VOLVO

VERKSTADS- MEDDELANDE

BETR.	ÄNDRING AV 999 5079	PRODUKT	P
		GRUPP	08
DATUM	November 1974	NR	69

Avslipning distansverktyg

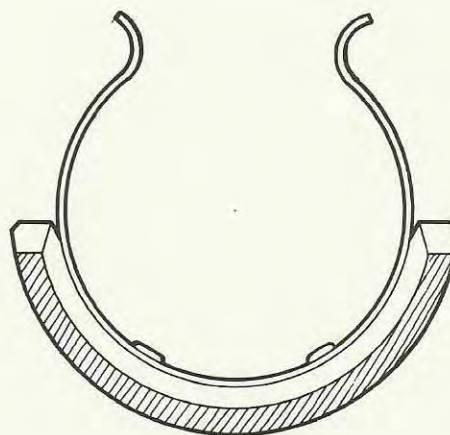
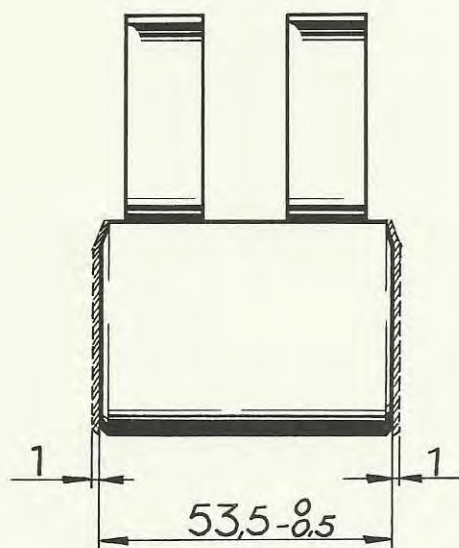
Distansverktyget 999 5079, som används vid byte av bakre bussning för bärarm, har visat sig vara 2 mm för brett.

Justera därför bredden på verktyget genom att fila eller slipa av 1 mm på varje sida enligt bild. Breddmättet skall därefter vara 53,0 - 53,5 mm.
